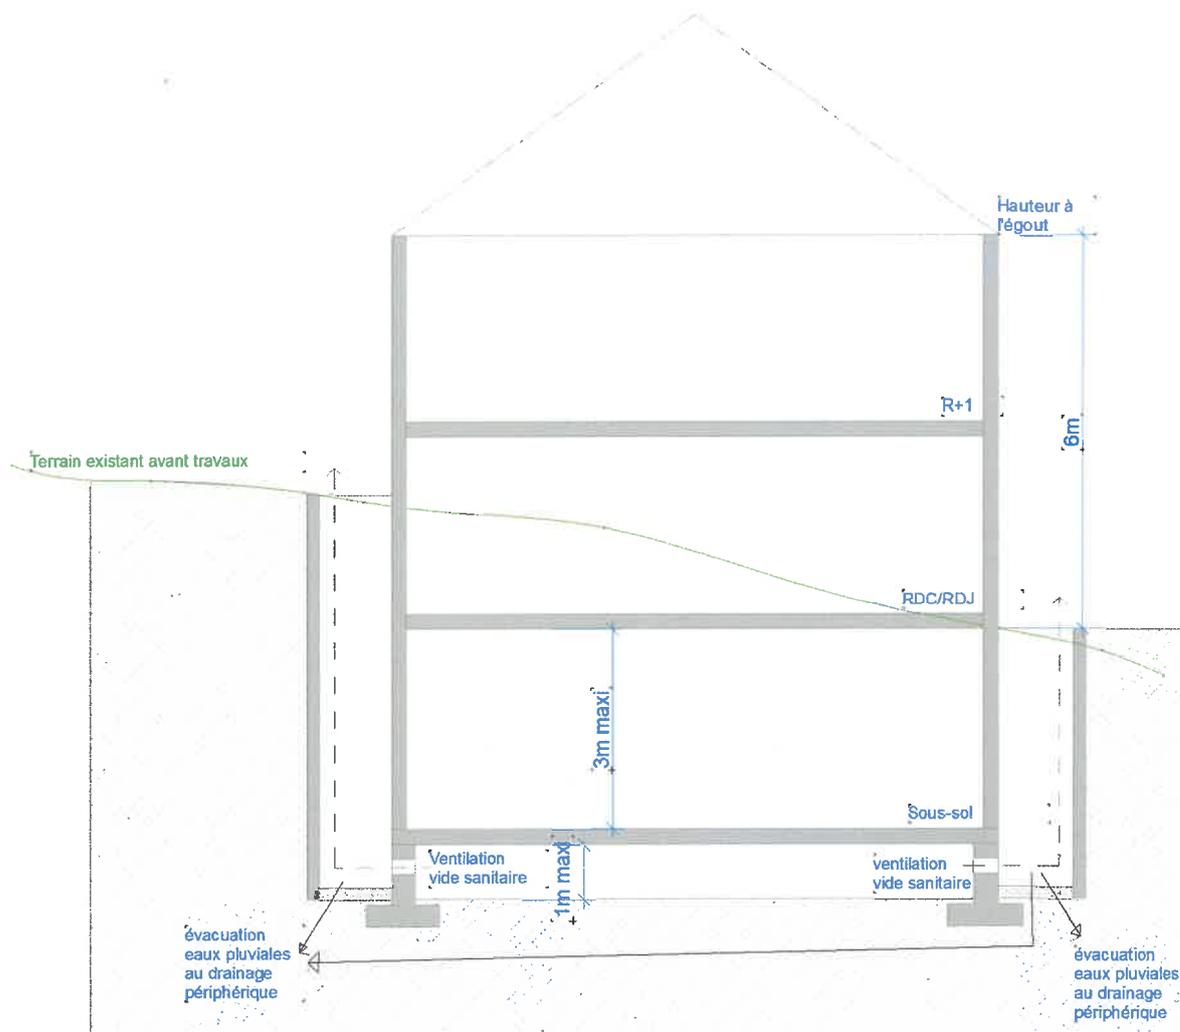
⇒ La hauteur des 3 m du sous-sol est actuellement prise du plancher au plafond. Il ne sont donc pas pris en compte les éléments suivants :

- L'épaisseur de la dalle entre le vide sanitaire et la plancher du sous-sol,
- Le système d'évacuation aux drainages périphériques de l'eau de pluie des cours anglaises
- La ventilation du vide sanitaire. En effet, il serait utile de permettre une ventilation par vide sanitaire pour les constructions situées notamment sur des terrains en pente.

Selon le schéma ci-après, il en ressort qu'une profondeur de 3m n'est pas suffisante pour la cour anglaise et encore moins lorsque le terrain est en pente.

⇒ Leur profondeur ne peut être strictement limitée à 3 mètres dès lors qu'elle dépend exclusivement de celle du niveau enterré. Le règlement du PLU peut réglementer, comme c'est déjà le cas, la largeur par rapport à l'ouverture mais pas la profondeur qui est liée à la construction et au niveau du terrain naturel.

Proposition de rédaction :

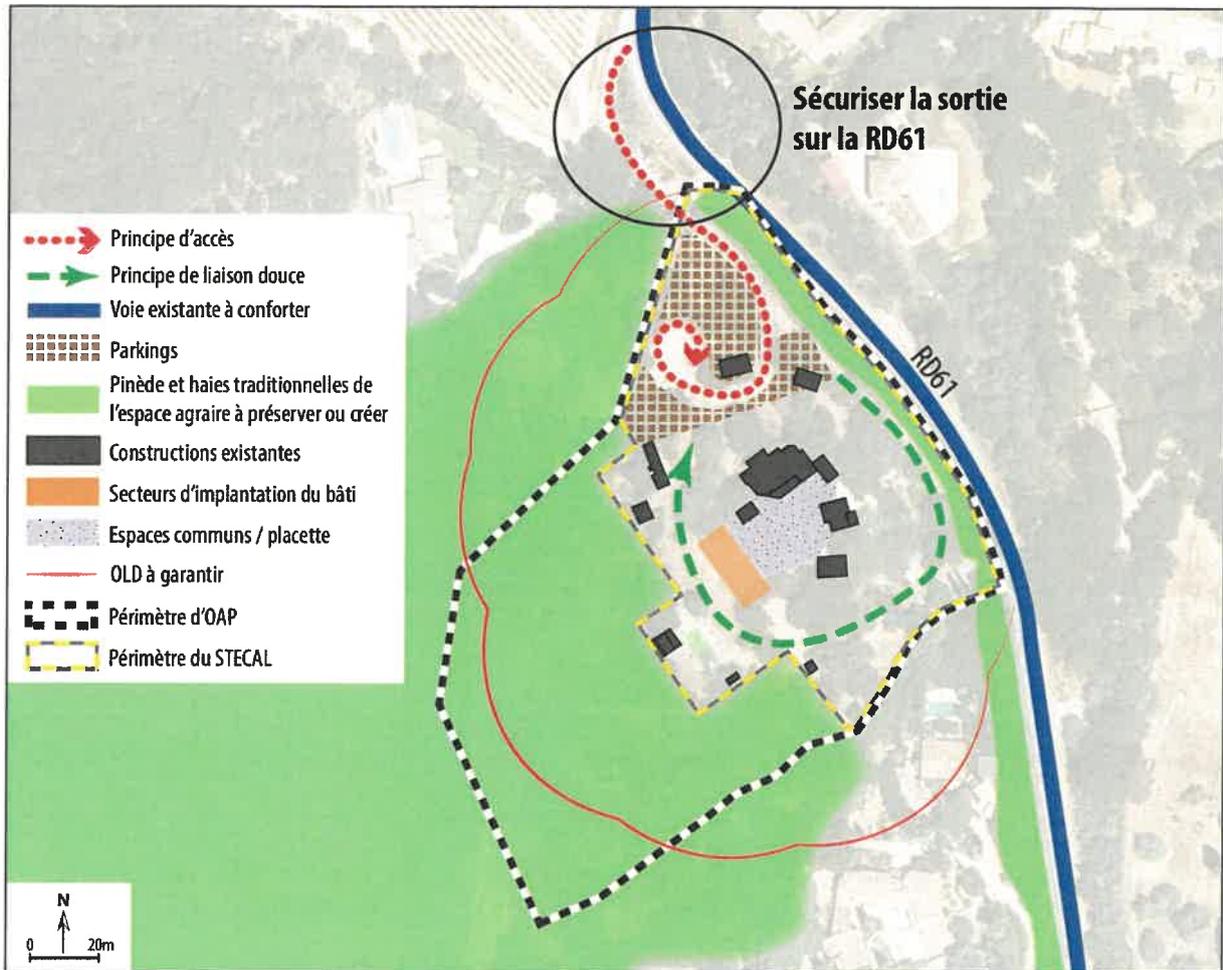
- Une emprise au sol nouvelle de 125 m² pour la création de logements saisonniers ;
- Les extensions en volume séparé, sans condition de surface de plancher minimale des constructions existantes et sans condition de ne pas augmenter le nombre de logements.

"Dans le sous-secteur Nhs : de taille et de capacité d'accueil limitées : (...)

Proposition d'OAP

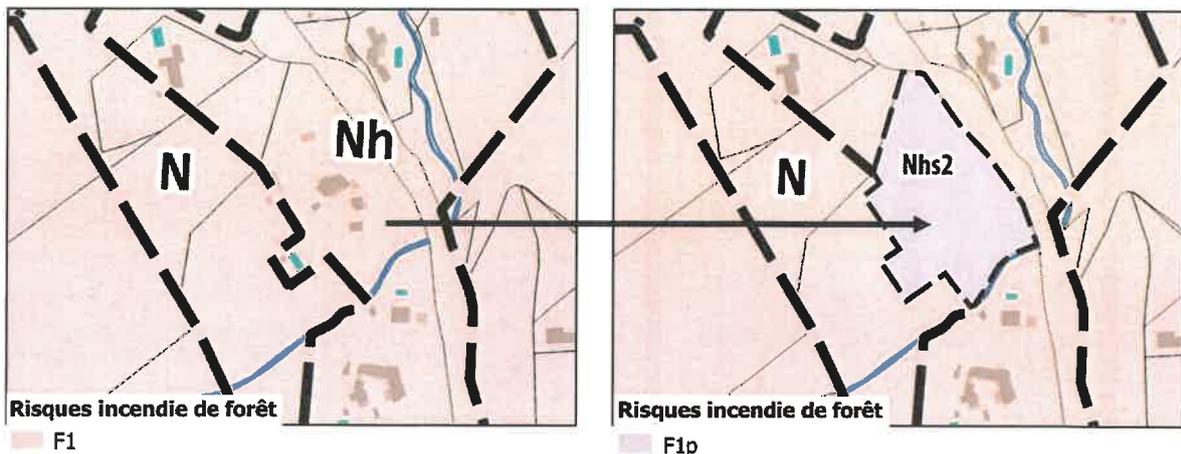
2/ Introduire une OAP (n°8) qui définit les principes d'implantation des constructions / extensions.

ÉTAT DEMANDÉ - TRANSFERT D'ENVIRON 160 M² DE LA ZONE Nc VERS LA ZONE UA

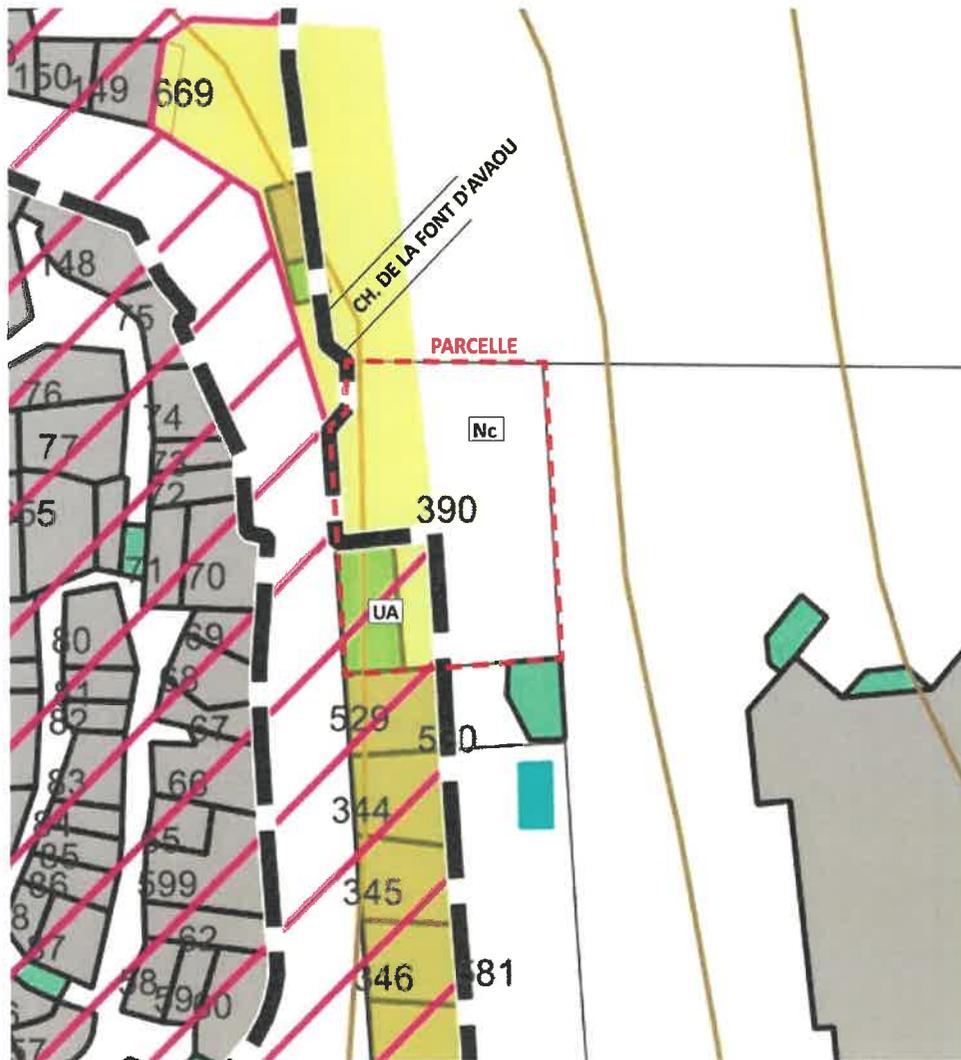
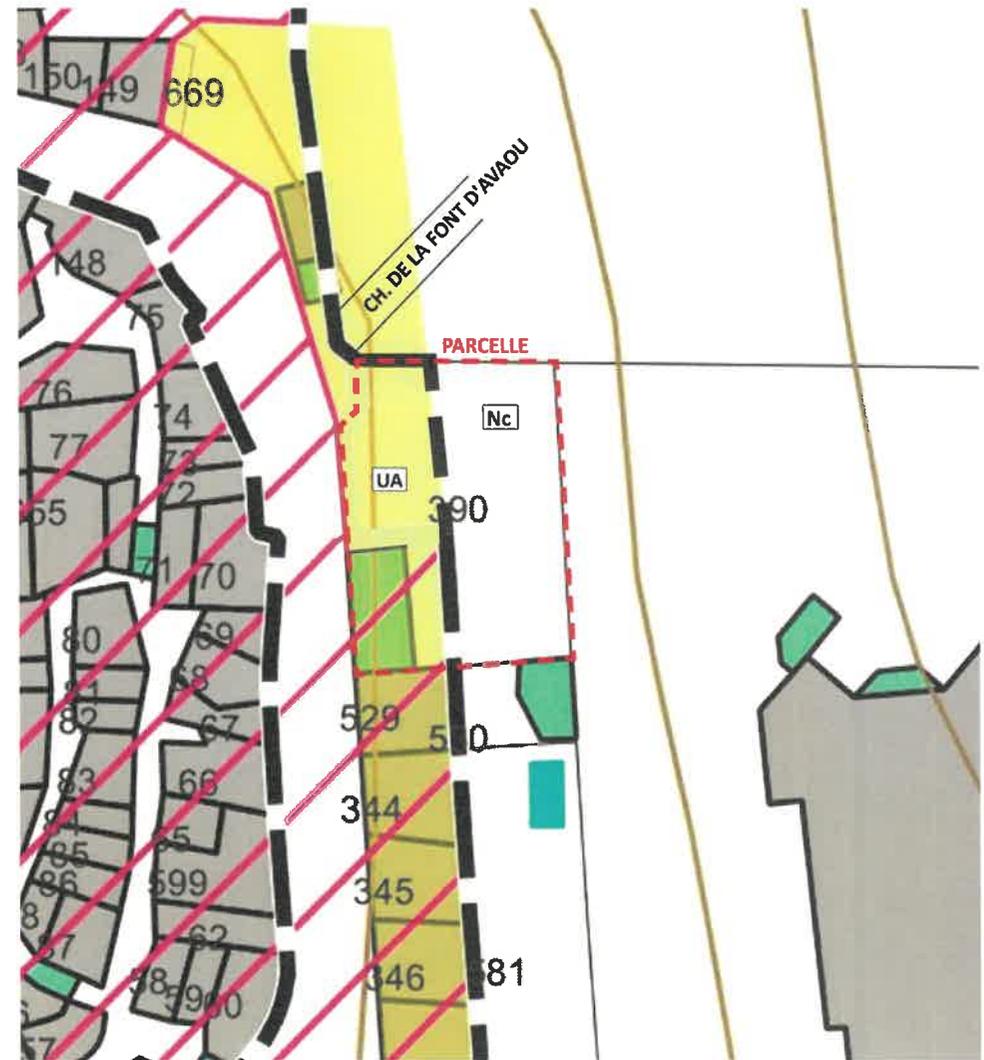
Dans le cadre de la révision actuelle du PLU, nous souhaiterions faire une demande de modification de zonage.

Nous représentons Mesdames Valérie et Sylvia LINDEMANN, propriétaires de la parcelle n°390 section AY sis [REDACTED] à Ramatuelle et demandeurs de la présente modification, en copie de mail. Cette parcelle est à cheval sur deux zones, à savoir les zones UA et Nc.

Cette modification serait sans impact vis-à-vis des vues paysagères depuis la rue Victor Léon puisque outre le fait que le terrain soit en contre-bas de la rue, le projet de PLU prévoit à cet emplacement la servitude *non altius tollendi* n°2 permettant de refuser « *tout projet portant une atteinte significative à la perspective remarquable sur la plaine depuis la rue Victor-Léon* » (Article UA7.4.b.ii page 22 du projet de règlement).
